COMMISSION ROYALE DES MONUMENTS ET DES SITES
KONINKLIJKE COMMISSIE VOOR MONUMENTEN EN LANDSCHAPPEN

N/Réf. : BXL30006_721_PUN **BRUXELLES. Avenue des Genêts – Bois de la Cambre**
Gest. : BDG (= site classé)
V/Réf. : 2043-0060/81/2019-376PR **PERMIS UNIQUE: Aménager une terrasse temporaire en panneaux de**
Corr: Amandine Marinx **coffrage recyclés devant le "kiosque" (avenue des Genêts) pour la durée**
NOVA : 04/PFU/1723629 **d'exploitation commerciale accordée au demandeur et régulariser la**
 fermeture de la partie centrale du "kiosque"

Avis conforme de la CRMS

Coupe projetée de la terrasse avec l'emplacement des nouvelles clôtures en bois et corde (extr. du dossier de demande)

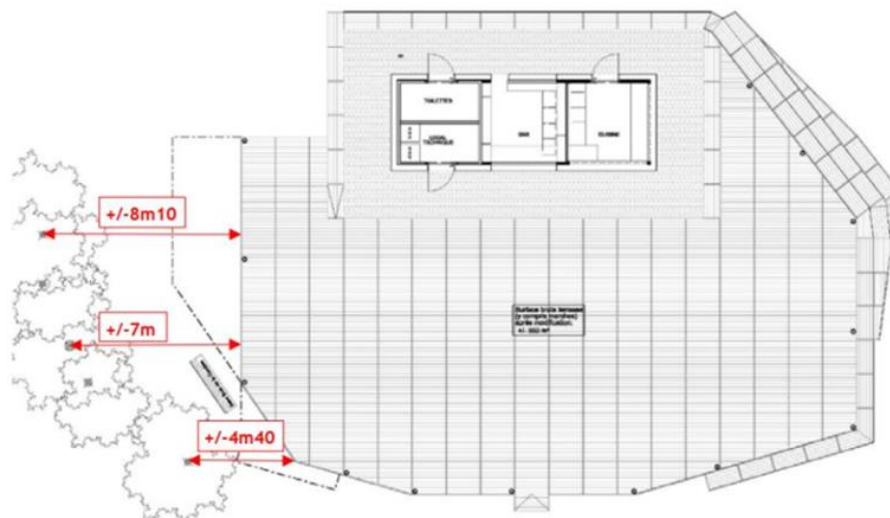
- interdire tout stockage et installations quelconques (mobilier, etc) sous les massifs boisés,
- concernant l'installation d'une petite clôture, l'Assemblée ne s'y oppose pas mais demande de faire attention à sa hauteur et à sa visibilité, afin d'éviter d'éventuelles chutes,

Plan projeté de la terrasse, avec les zones à démonter – vue de la zone arrière du kiosque (extr. du dossier de demande)

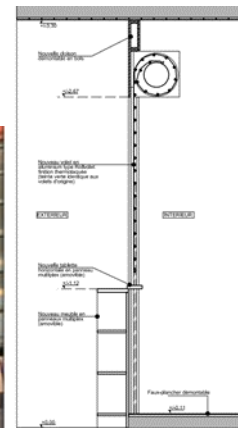
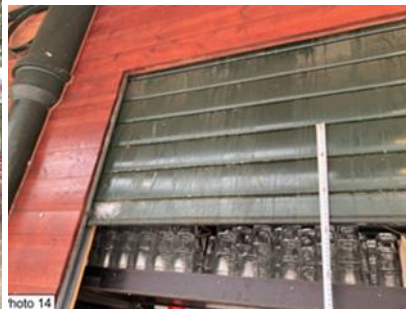
- réduire l'emprise de la terrasse à la projection du sol élargie au « kiosque », correspondant à la zone A et B, tout en maintenant l'élargissement de 70 cm en panneaux de coffrage sur le pourtour du kiosque (cf. avis émis en 2022). La superficie actuelle est en effet trop impactante visuellement et augmente la fréquentation du kiosque de manière importante. De plus, la CRMS demande la remise en pristin état des zones C et D, alors dégagées, ce qui permettra de remettre en usage le chemin qui était de ce fait privatisé et de rendre sa place au banc existant,
